軽微な変更届

開発協議申出書 受付番号	第 7-866 号
開発構想の名称	宝塚市武庫山1-14- I
開発事業区域 の位置	宝塚市 武庫山一丁目414番地33、414番地34の各一部
協定締結年月日	年 月 日
標識の修正(予定)日	令和8年 8月 16日
変更の理由	開発審査課の協議にて変更
変更箇所一覧(項目が多い場合は同様式の別紙で提出してください。)	
変更項目	新 旧
開発区域	1226.61㎡ 1176.24㎡

宝塚市武庫山一丁目
414番33, 414番34

11	承認年月日	営業	設計	工事名称	the CASA宝塚市武庫山1-14- I	設計年月日
		I C	申請			2026/06/10
	建築主	施工	構造	図面名称	土地利用計画図	縮尺 1/200

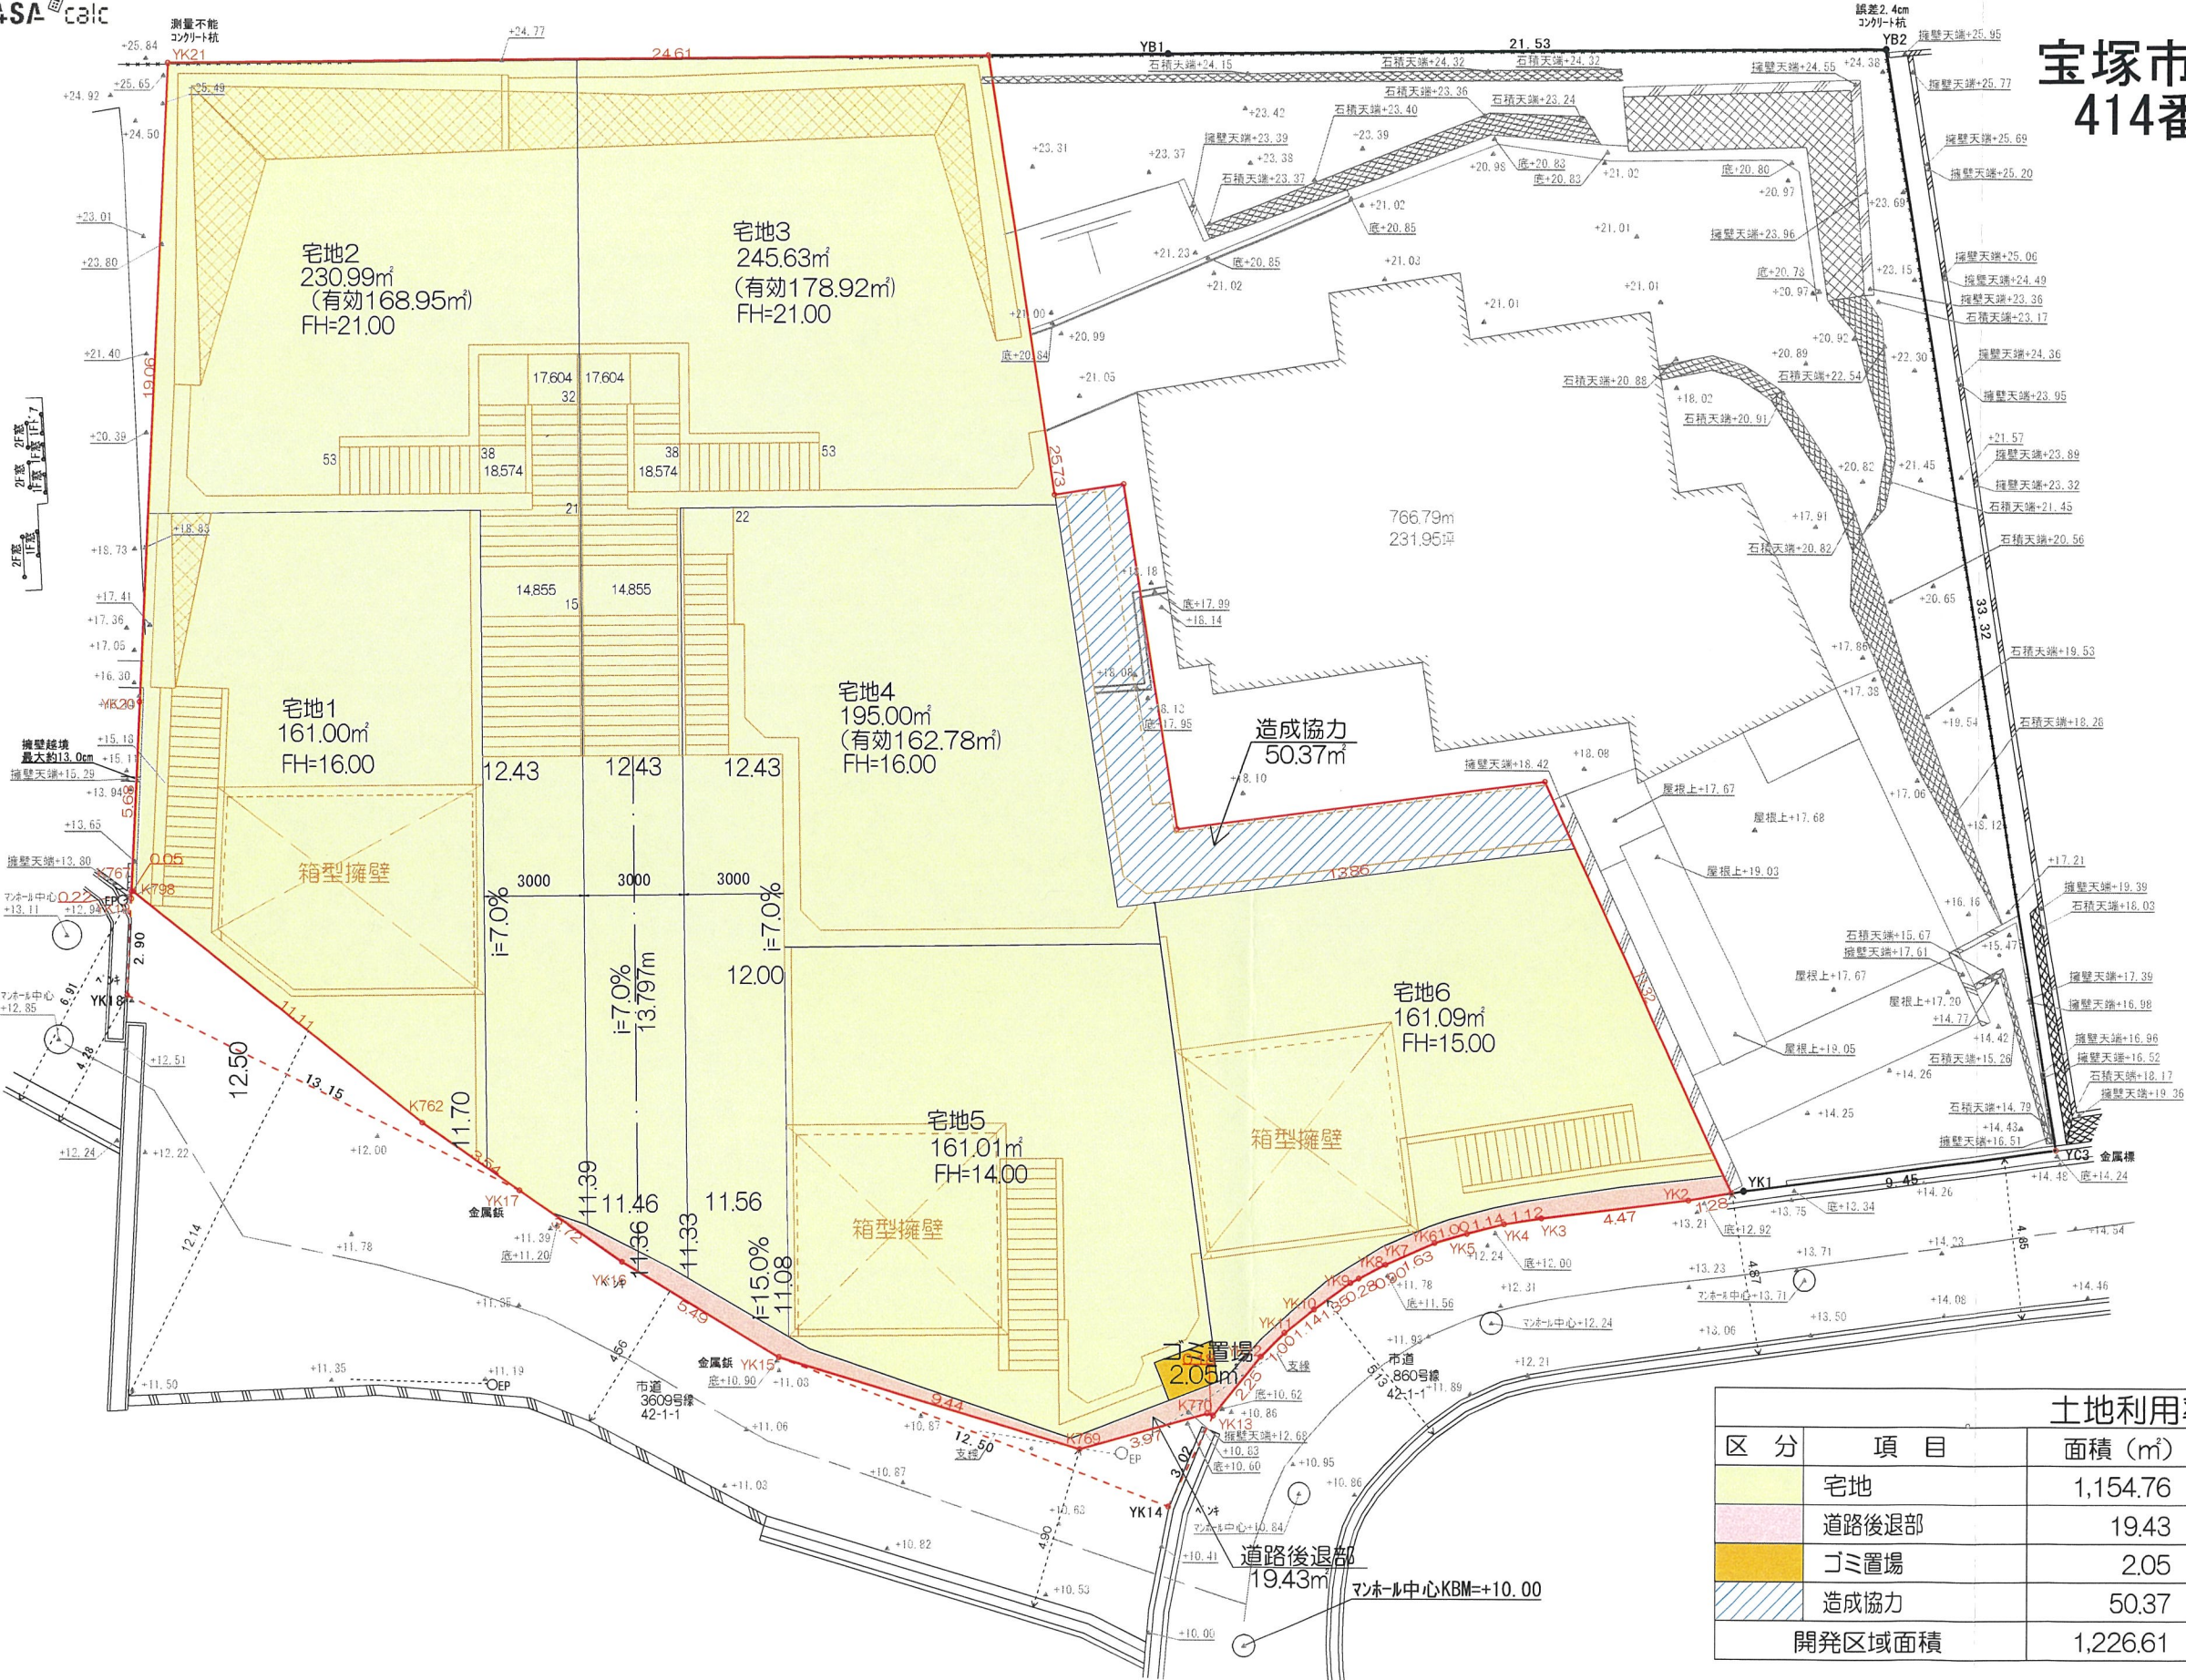
土地利用率表				
区分	項目	面積 (㎡)	割合 (%)	備考
	宅地	1,154.76	94.14	6戸
	道路後退部	19.43	1.58	中心線よりW=3m
	ゴミ置場	2.05	0.17	
	造成協力	50.37	4.11	
開発区域面積		1,226.61	100.00
